IDENTIFICAÇÃO DA PROPOSTA		
ID da proposta	Processo	Atividade / Procedimento
<b>PR/2026/5829</b>	<b>7700/2026</b>	<b>Proposta à Câmara Municipal</b>
Assunto do Processo		
<b>Proposta à Câmara Municipal - CPE.38.25.DMOSM_Aprovação da lista decisão sobre os erros e omissões/esclarecimentos.</b>		
Unidade Administrativa		
<b>DOM - UAC [ENTRADAS]</b>		
Propósito		
<b>Órgãos Colegiais \ Deliberação Câmara Municipal</b>		
Órgão/Cargo que resolve		
<b>Câmara Municipal de Braga</b>

**Concurso Público: CPE.38.25.DMOSM**

**Contratação:** empreitada de "MUSEU DOS BISCAÍNHOS – REQUALIFICAÇÃO DE INSTALAÇÕES ELETROTÉCNICAS EXISTENTES".

**ASSUNTO: APROVAÇÃO DA DECISÃO SOBRE OS ERROS E OMISSÕES /ESCLARECIMENTOS; APROVAÇÃO DA RETIFICAÇÃO DO MAPA DE QUANTIDADES; APROVAÇÃO DA ALTERAÇÃO DO PREÇO BASE E APROVAÇÃO DA PRORROGAÇÃO DO PRAZO.**

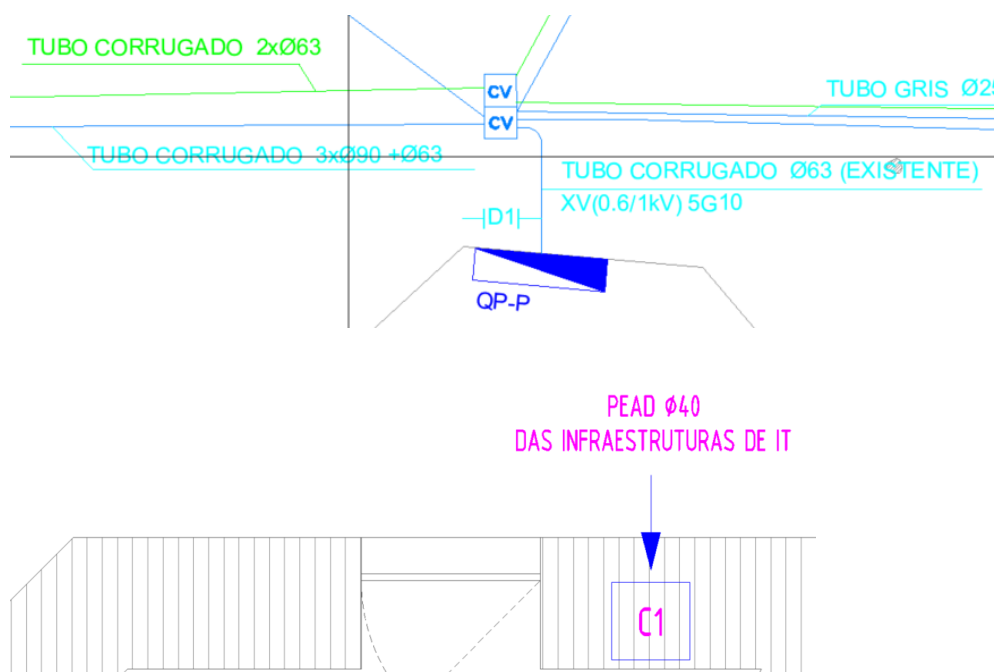
**P: 6.** No quadro do Jardim está a ser solicitado no MQ o controlo de iluminação pelo sistema Casambi, nesse sentido surgiram algumas dúvidas que agradecemos o vosso esclarecimento: - O sistema (ON/OFF) a requerer para o controlo de iluminação do quadro do Jardim é para todos os circuitos ou apenas para os circuitos novos a instalar no armário W. - No esquema unifilar os circuitos estão a ser comandados por um interruptor horário programável e crepuscular, de que modo pretendem integrar o sistema Casambi, controlando o interruptor horário ou individualizando cada circuito de iluminação?

**P: 7.** Como estão a planear realizar a ligação entre o quadro do Jardim existente e o novo armário W, dado que não está definido nas peças projeto?

**R: 6.** Confirma-se o sistema CASAMBI para controlo da iluminação e esclarece-se:

- O sistema CASAMBI (ON/OFF) será para funcionar com a iluminação de valorização e de apoio a eventos dos eventos, assim seria para os novos circuitos (pf ver resposta à relação com o armário W no ponto seguinte).
- O interruptor horário e crepuscular existente será apenas para o controlo da iluminação mínima de circulação e segurança.

**OBS.:** Deve prever-se a reorganização pontual circuitos de forma a otimizar a funcionalidade deste quadro do Jardim e dos recursos que dispõe, pf ver ponto seguinte.

**R: 7.** Tendo em conta a grande quantidade de reservas equipadas e não equipadas no Q Jardim existente não se justifica o armário W preconizado para a sua ampliação, tão pouco seria compatível com o existente, pelo que texto do artigo será 2.3.3.1 do MQT ajustado em conformidade.
